Réf. DPC : 2271-0026/13/2019-153 (corr. : M. E. Demelenne)
Réf. CRMS : AA/KD/SGL30007_638_ParcPaulus
Annexe : 1 dossier

Objet : SAINT-GILLES. Rue de Parme / Rue de l'Hôtel des Monnaies. Parc Paulus.
Rénovation de l'ensemble du site avec restauration d'une partie du parc.

Avis de principe

Photos CRMS, 2019

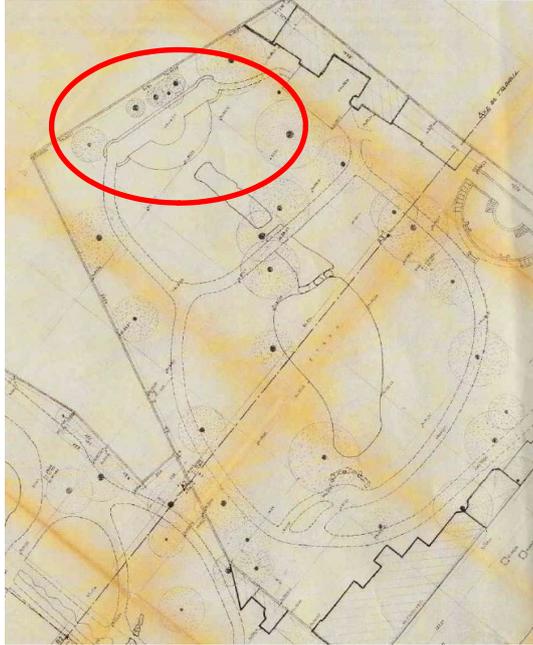
Par ailleurs, les documents présentés permettent difficilement d'évaluer l'ampleur des travaux de déblais/remblais et l'impact sur la végétation pour la création d'une nouvelle jonction entre la partie basse et la partie haute. **La CRMS demande des précisions sur l'importance des travaux de reprofilage du talus et d'abattages qui ne sont pas suffisamment documentés. Elle insiste pour que la difficulté d'accès lors du chantier soit également prise en compte dès la conception. En tout état de cause, le réaménagement de la plaine de jeux devra s'organiser dans le respect du plan originel et de la restitution paysagère de la période Pelgrims. Si l'implantation actuelle des jeux devait dès lors être problématique, d'autres implantations plus simples ne peuvent-elles pas être envisagées, notamment dans la partie haute moins ombragée ?**
